BESCHLUSSVORLAGE

UNIVERSITÄTSSTADT GARCHING.

Vorlage Nr.:	2-BV/079/2019
Status:	öffentlich
Geschäftsbereich:	Bauverwaltung
Datum:	28.08.2019
Verfasser:	Balzer Oliver

BPl. 171 Kommunikationszone, Anpassung der Planung zur Anordnung der TG-Rampen in den Quartieren WA19, 24, 26.

Variante 1: Rampe am Wendehammer

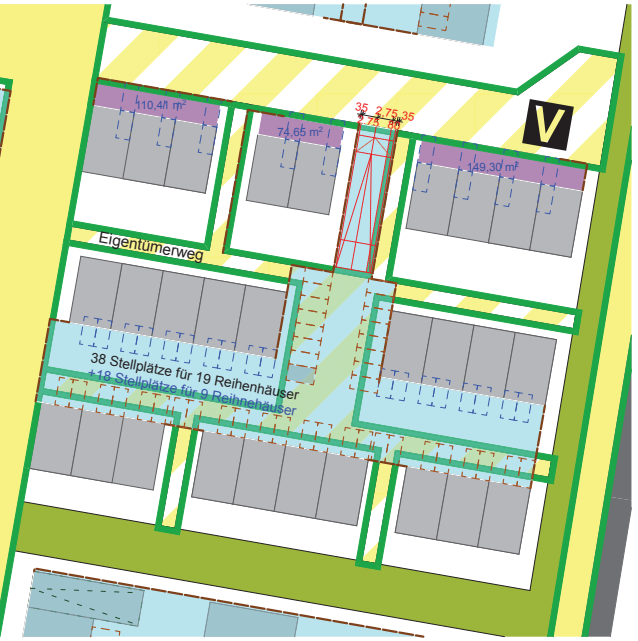
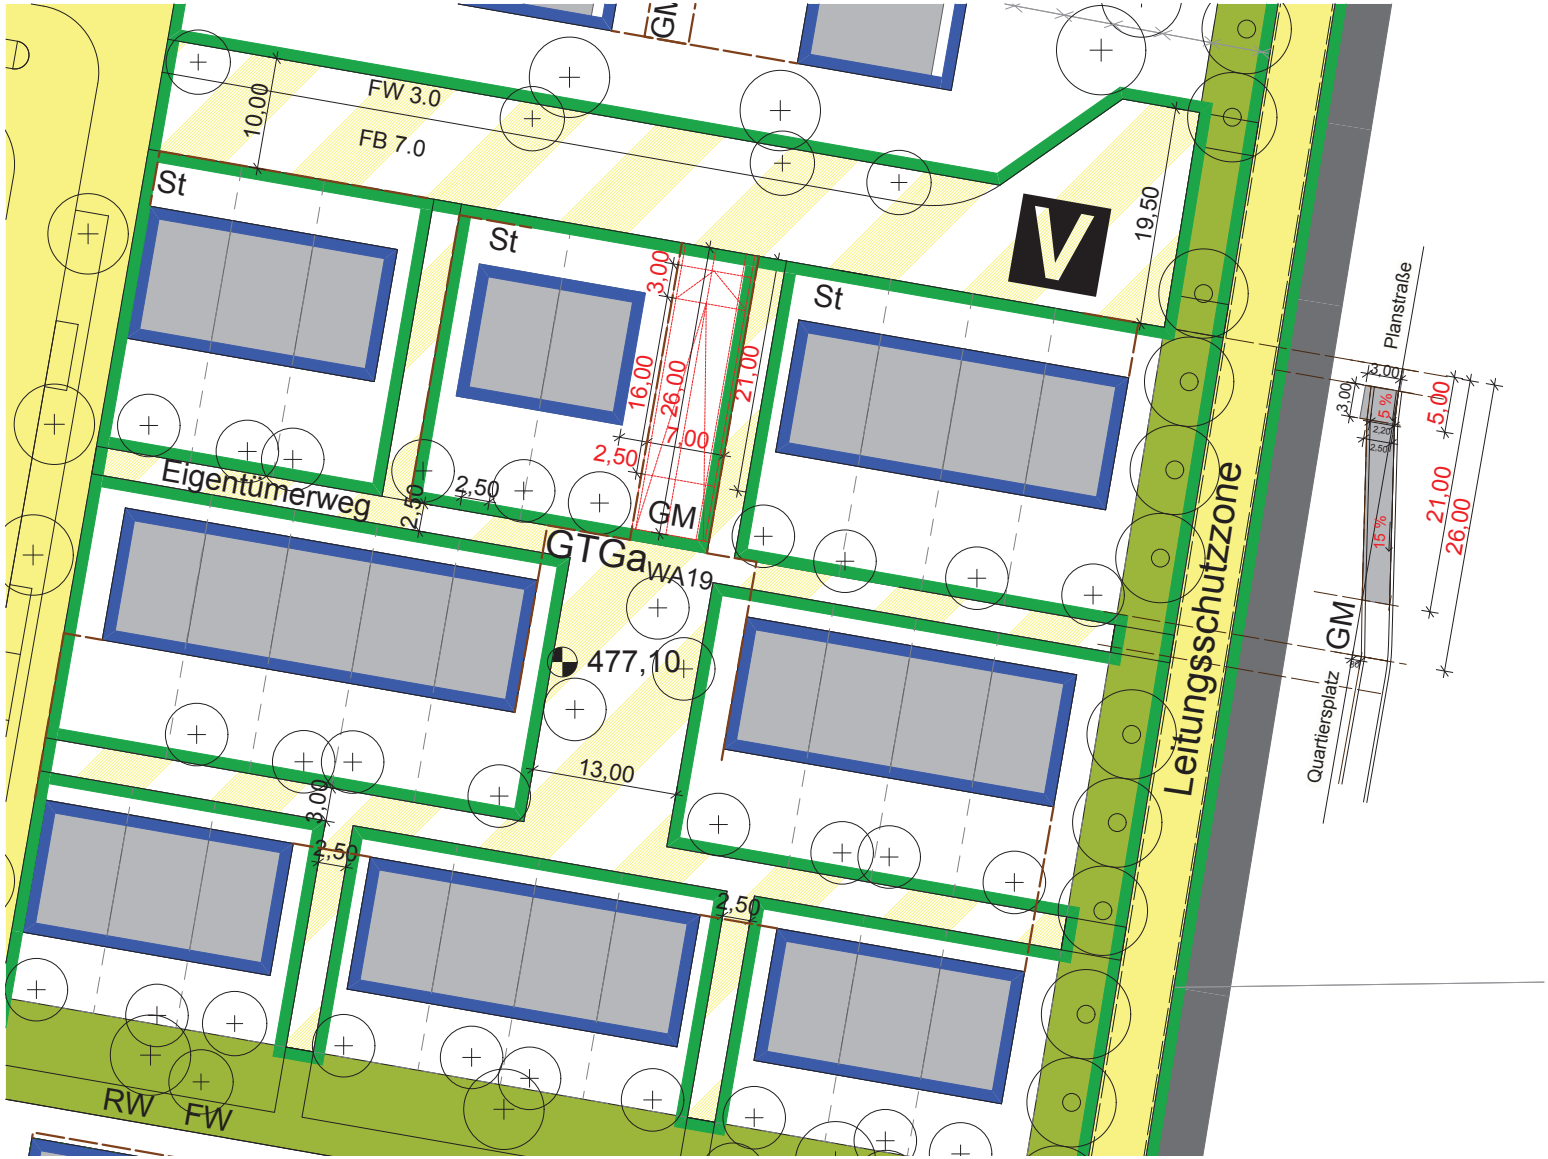
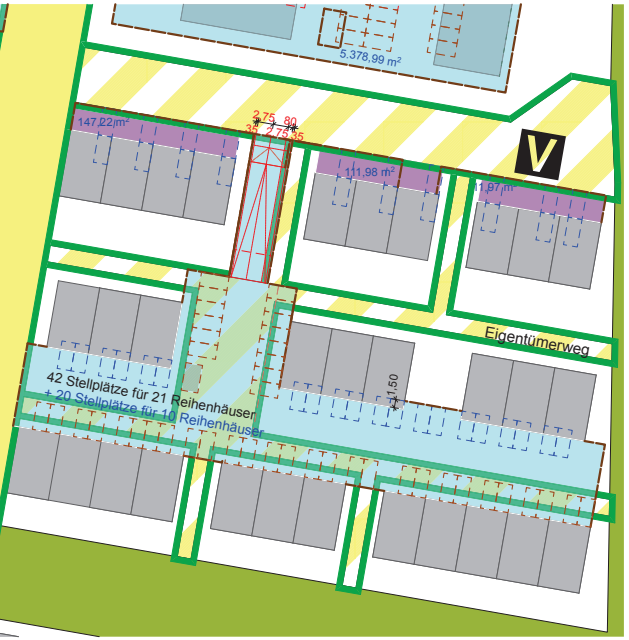
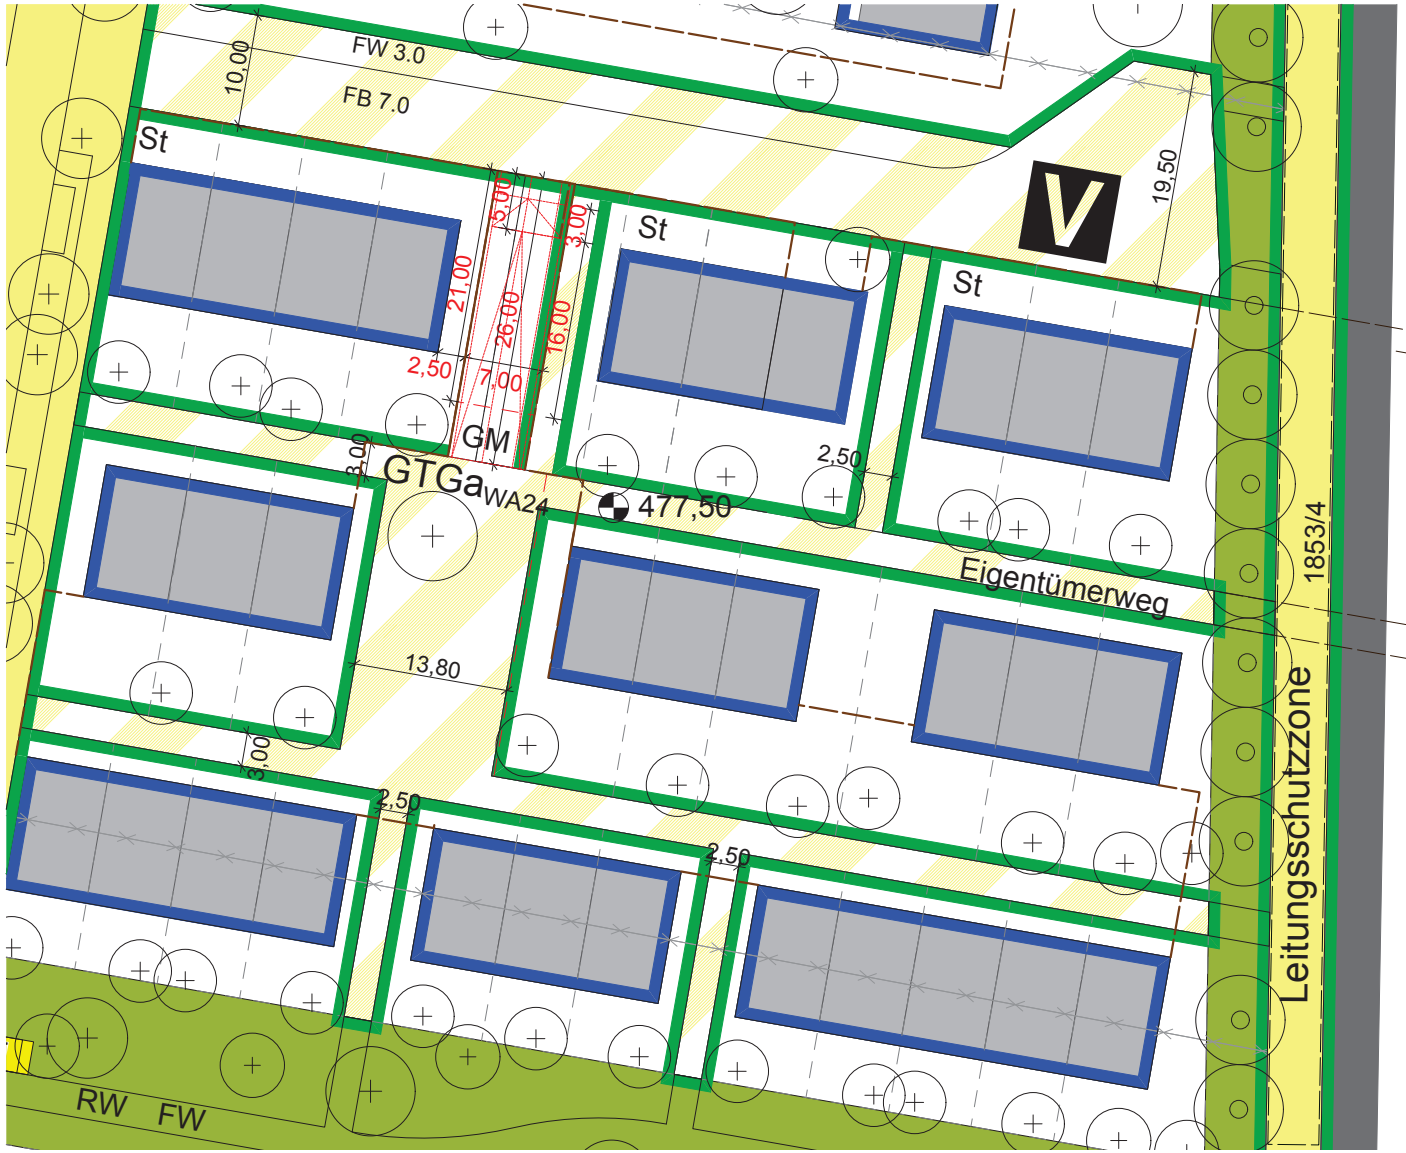
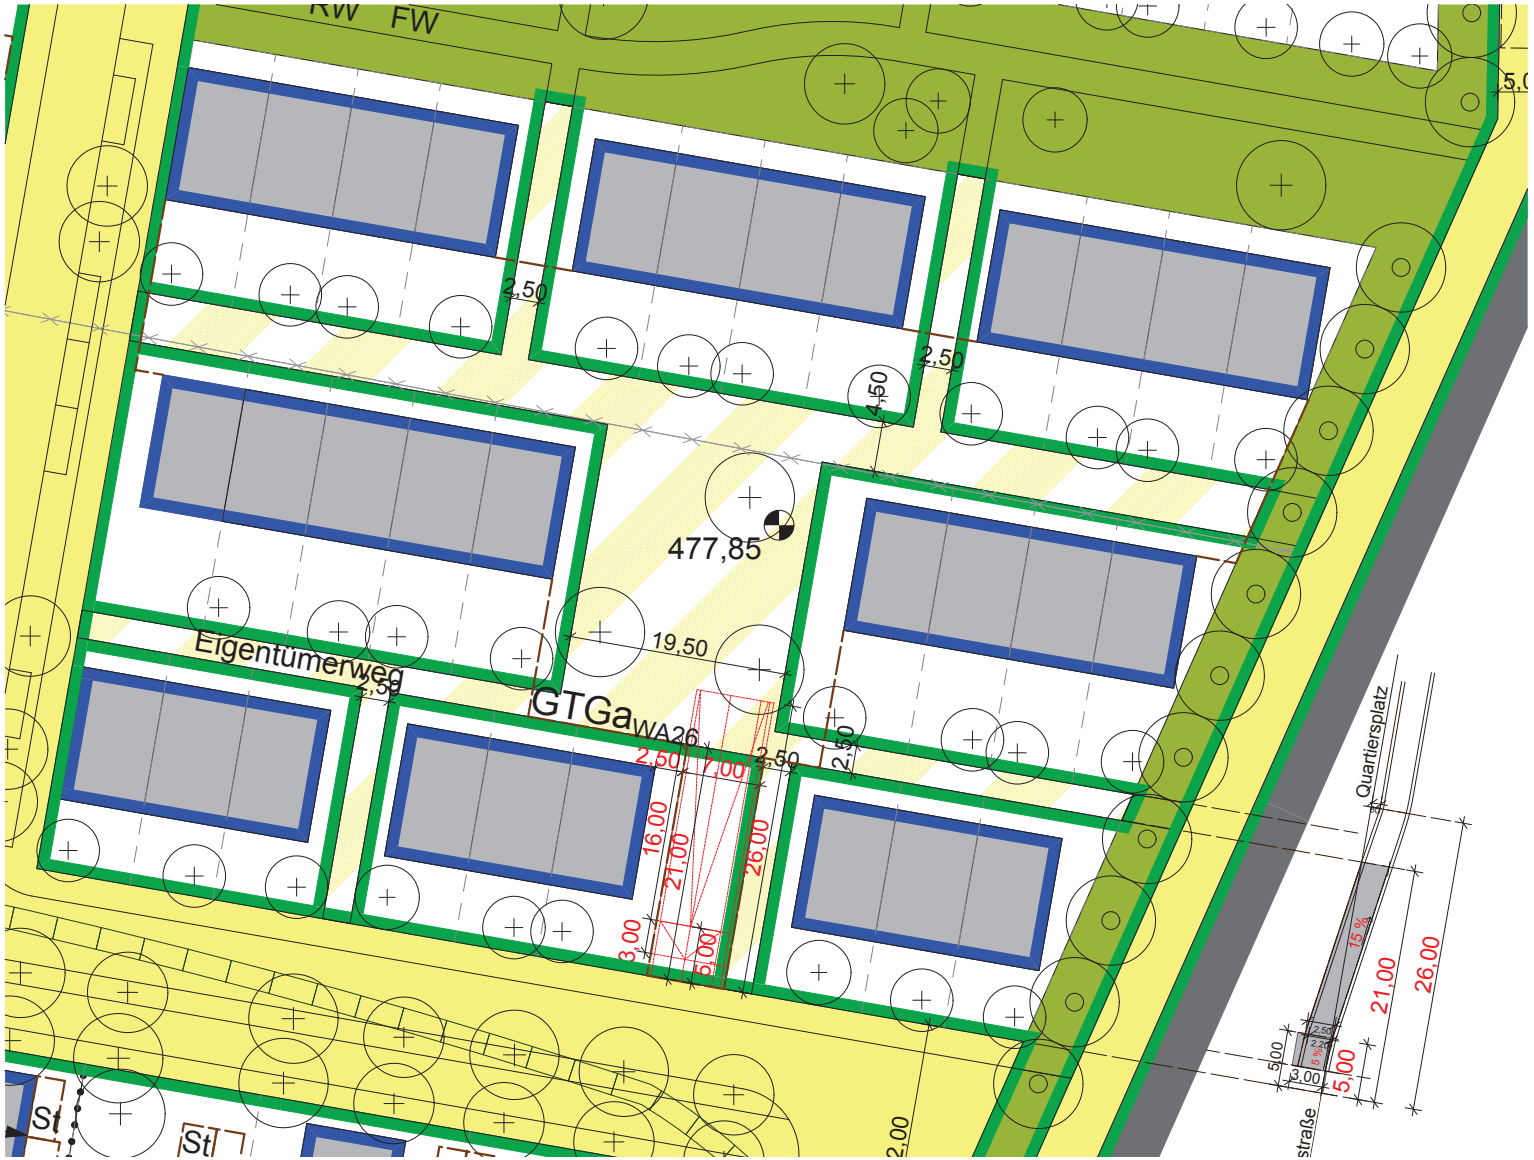
- Variante 1: Rampe am Wendehammer
  Vorteil der Anordnung wäre, dass die nördliche Gebäudezeile durch die TG-Abfahrt nicht beeinträchtigt würde. Eine Beeinträchtigung bei der Bepflanzung des östlichen Trenngrüns würde, bis auf einen Bereich von ca. 24 m beim WA19 weitestgehend ausgeschlossen.
  Die Aufstellflächen der Müllbehälter am Abholtag könnten hier nicht mehr wie bisher seitlich an der Rampe angeordnet werden. Die Verwaltung würde vorschlagen diese *für die beiden südlichen Gebäudreihen des WA19, 24 bzw. die beiden nördlichen des WA26* in der öffentlichen Verkehrsfläche anzuordnen. Hierfür müssten je Quartier 2 öffentliche Stellplätze entfallen.
